**Fra:** Inger Nesse <ingness@ymail.com>  
**Sendt:** lørdag 7. januar 2023 12:35  
**Til:** Postmottak Alver  
**Emne:** Merknad til detaljreguleringsplan for Lonena aust. Gbnr 185/278 mfl. PlanID 46312021003.

## **Klage frå Gbnr. 185/118, Juvikstølen 6, 5916 Isdalstø**

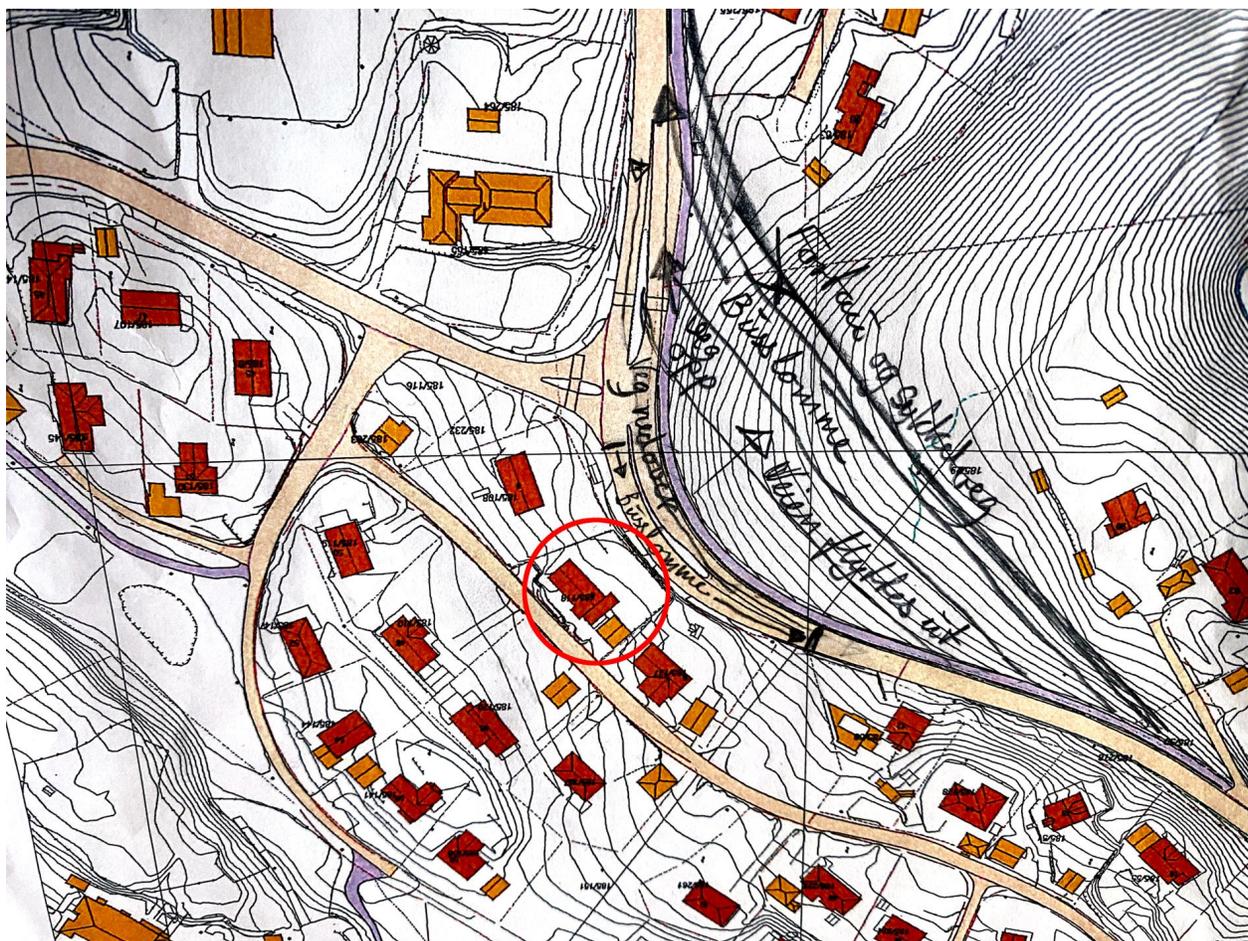
**Eg vil ikkje avstå areal for utviding av vegen innover på min Eigendom.**

På andre sida av vegen er det idag unyttta areal med berre skog.

Dette arealet kan nyttast til nødvendig utvidelse av veikrysset, (FV.57 Lindåsvegen-Juvikstølen), istadenfor og ta av min eigedom.

Ved å utvide vegen på den andre sida vil svingen få større radius, dermed gi bedre oversikt og tryggare veikryss.

Med større radius på vegen blir det mindre overhøyde/helling på vegen,

Vert vegen sikrare med hensyn til glatt, snøføre og is dekke på vegen.

Dette vil gi ein meir trafikksikker veg, samt skape meir oversikt for heile trafikk biletet.
